verkhelti  
**Louás 17, Hafnarfirði** verknúmer  
 99-602

heiti teikningar  
**Útlit** númer  
 A103

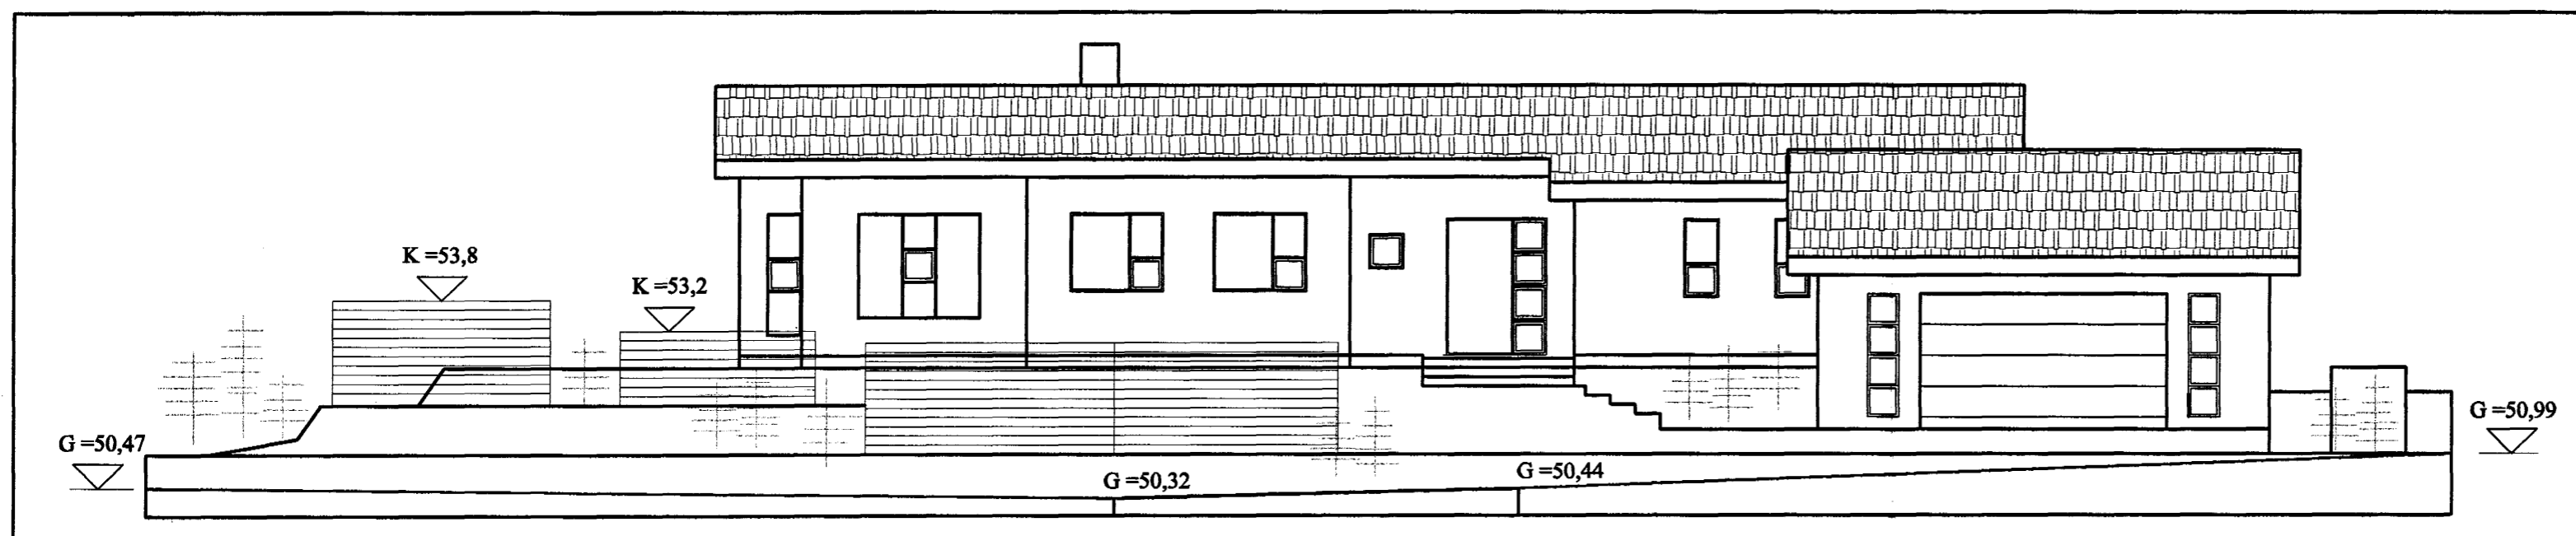
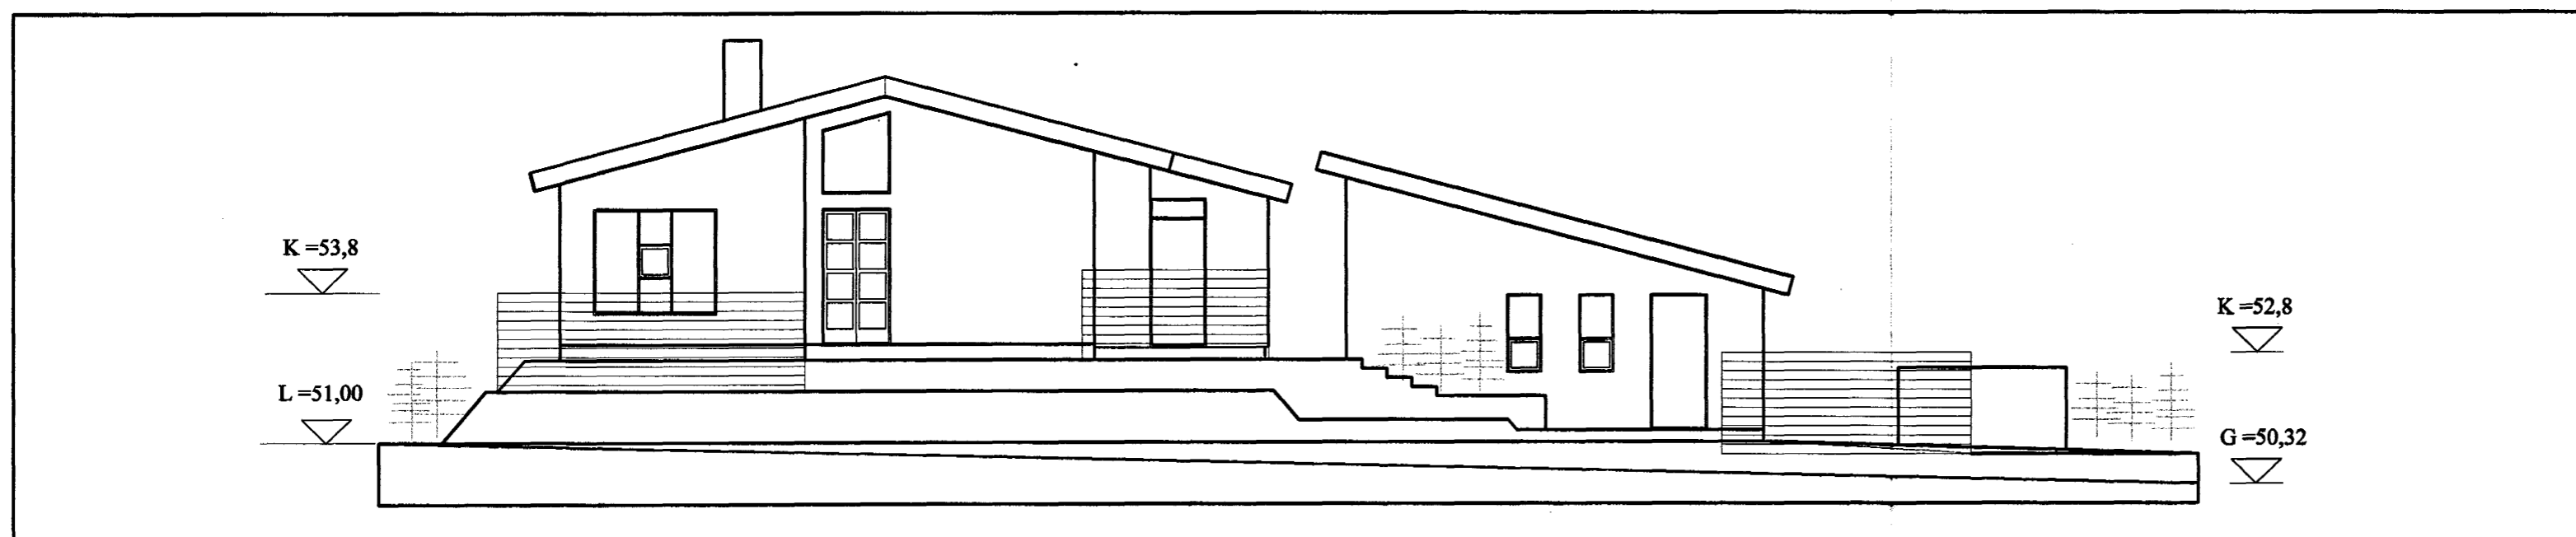
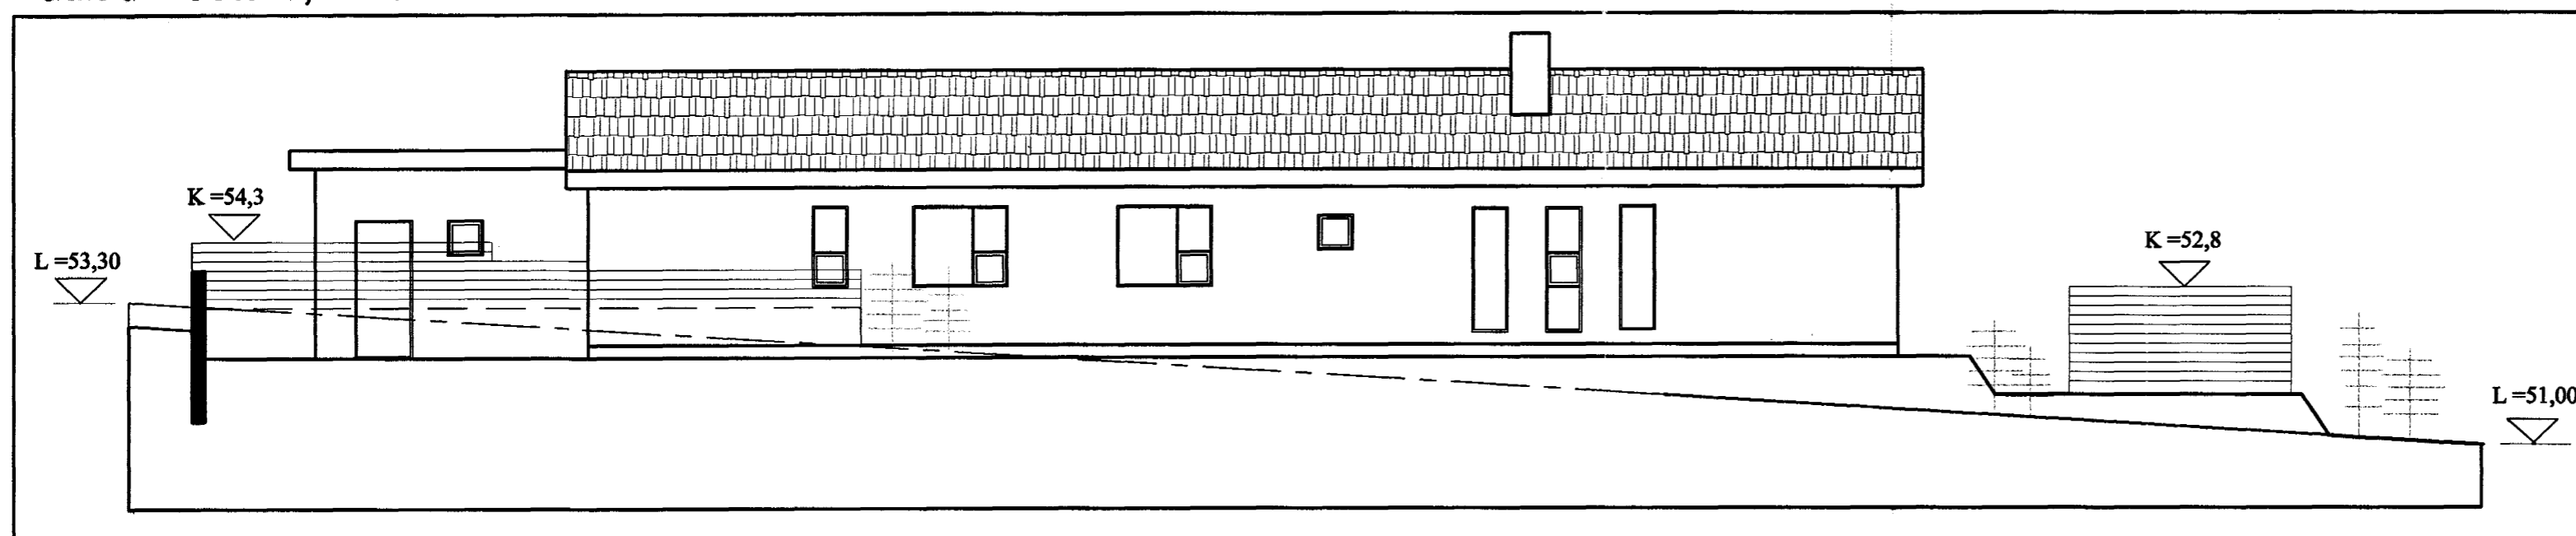
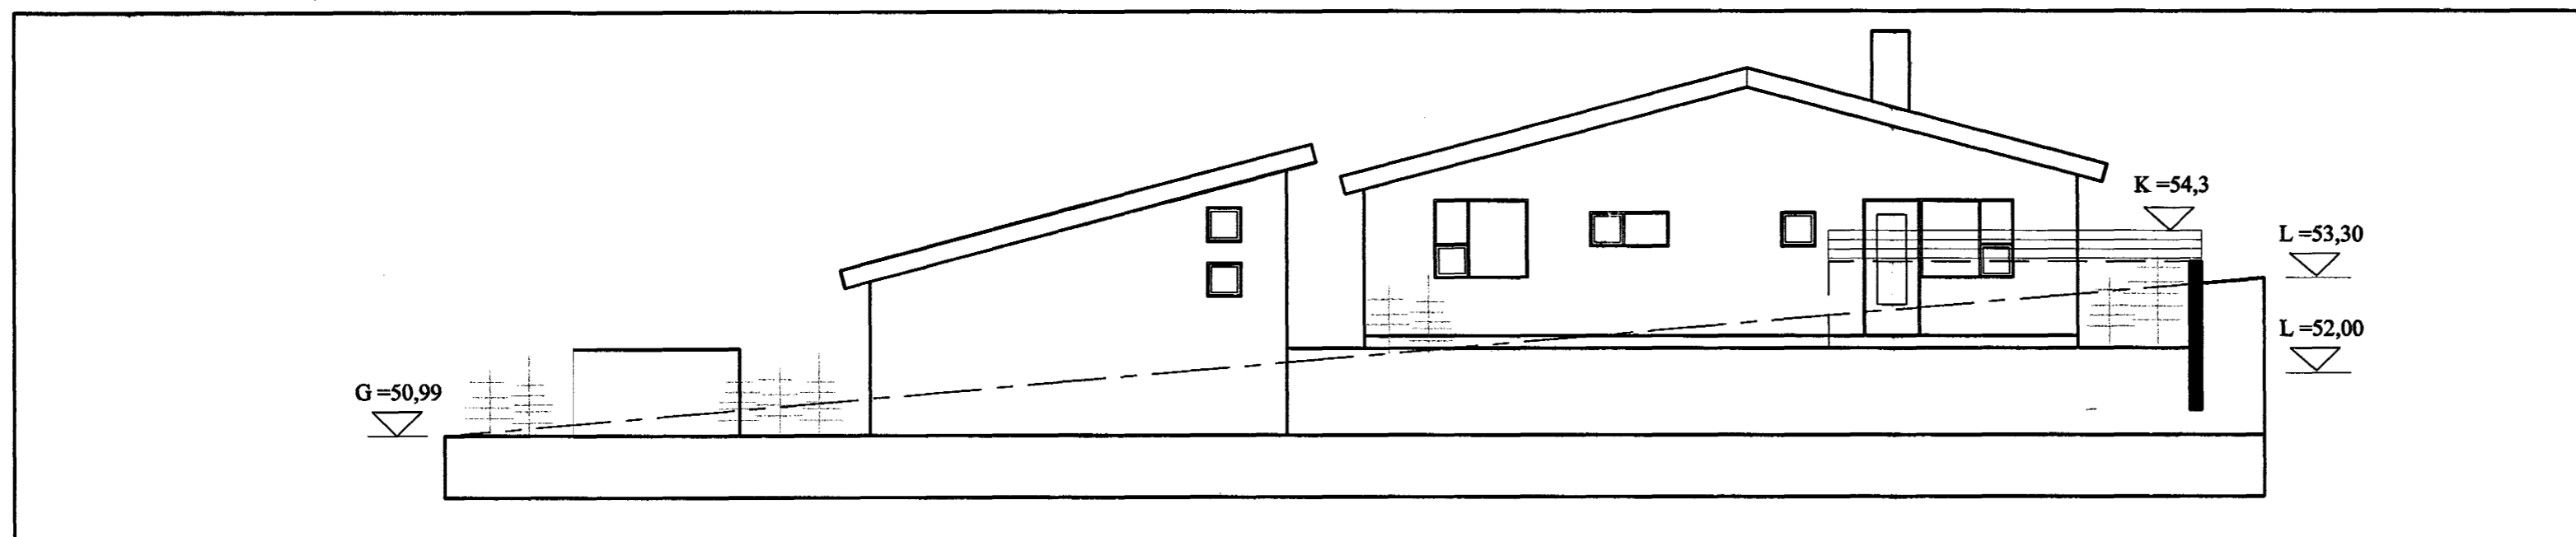
**Breytingar:**  
 Útlitum breytt mtt hækkunar á gólfkóta íbúðar í 52,60 og gólfkóta bílgeymslu í 51,40. Þakgluggi tekinn út, útlit bílgeymslu og útliti til austurs breytt. 04.05.2000.
